Muzeum Narodowe w Warszawie

Postępowanie nr **41/2021**

Dot. postępowania o udzielenie zamówienia publicznego prowadzonego w trybie podstawowym na: „**Zlikwidowanie wybranych palnych ścian działowych i wykonanie ścian wewnętrznych G-K nierozprzestrzeniających ognia, w klasie odporności ogniowej co najmniej EI 30**”.

WYJAŚNIENIA TREŚCI SWZ

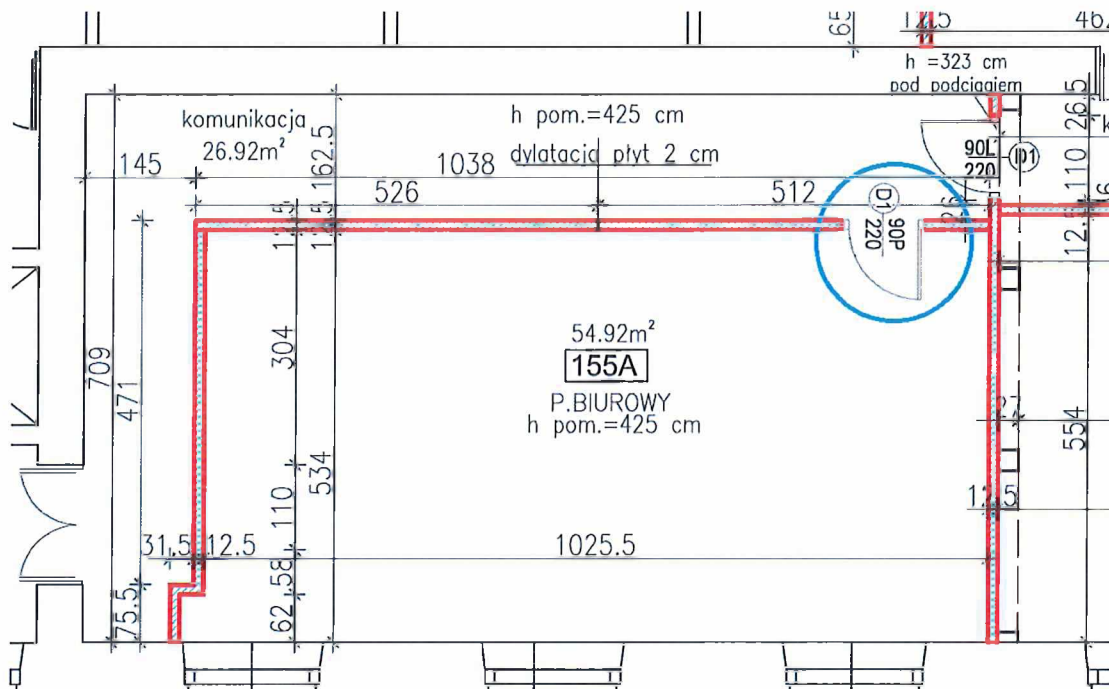
Prosimy o jednoznaczne określenie czy pozostawiamy istniejące drzwi czy też należy wykonać nowe. Jeśli wykonujemy nowe drzwi, prosimy o ich wskazanie na rzucie I piętra. W przedmiarze robót w poz. 12 i 13 uwzględniono do wykonania 2 m² drzwi.

W odpowiedzi na powyższe pytanie, Zamawiający uprzejmie informuje, iż w ramach realizowanego zadania należy dostarczyć i zamontować 1 szt. nowych drzwi zgodnie z rysunkiem i opisem poniżej. Kolorem niebieskim zaznaczono nowe drzwi, które należy dostarczyć i zamontować.

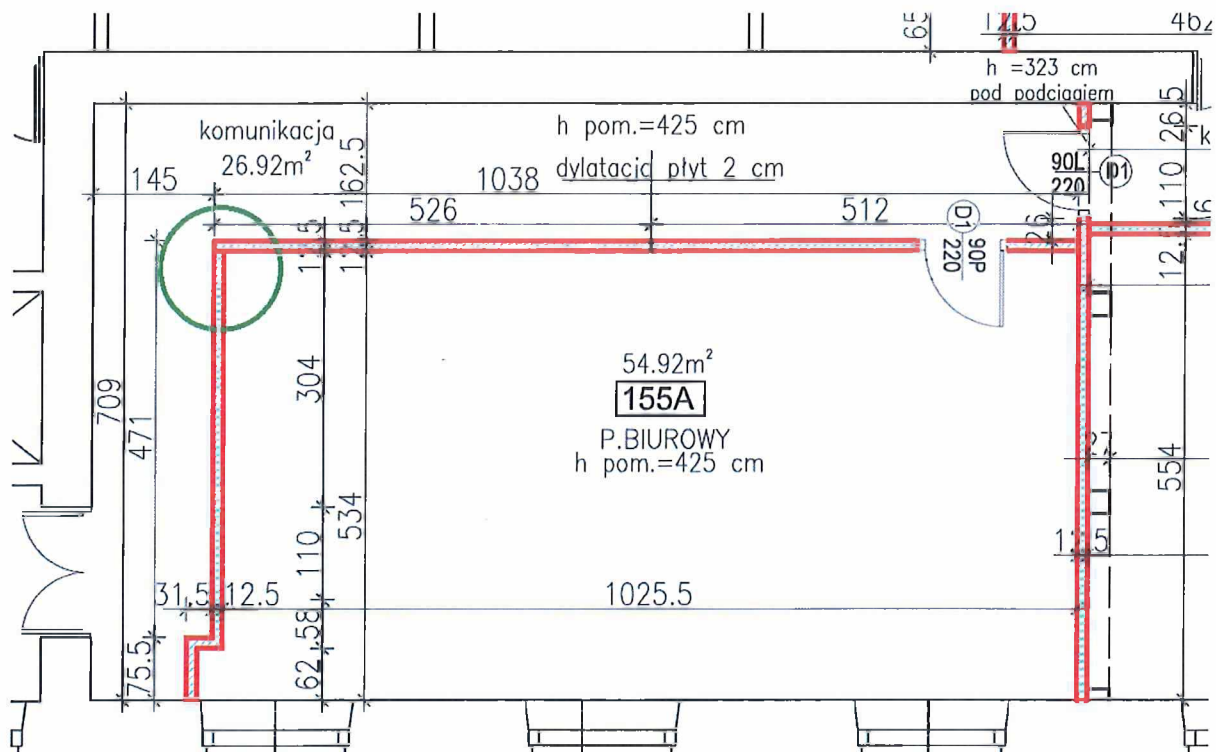
W Postępowaniu przetargowym nr 41/2021 „Dot. postępowania o udzielenie zamówienia publicznego prowadzonego w trybie podstawowym na: „Zlikwidowanie wybranych palnych ścian działowych i wykonanie ścian wewnętrznych G-K nierozprzestrzeniających ognia, w klasie odporności ogniowej co najmniej EI 30”, w Przedmiarze robót poz. 16 znajduje się „*Montaż wentylatora o wydajności min. 450 m³/h (np. Venture HVE-230)*”. W związku z powyższym, bardzo proszę powiedzieć, w którym miejscu na rysunku „Rzut Piętra”, znajduje się do zamontowania wentylator? Czy należy ująć w ofercie jako dostawa i montaż wentylatora? Bardzo proszę o odpowiedź.

W odpowiedzi na powyższe pytanie, Zamawiający uprzejmie informuje, iż wentylator w ofercie należy ująć jako dostawa i montaż. Przybliżona lokalizacja wentylatora została oznaczona kolorem zielonym na rysunku poniżej. Dokładna lokalizacja zostanie określona na etapie realizacji.
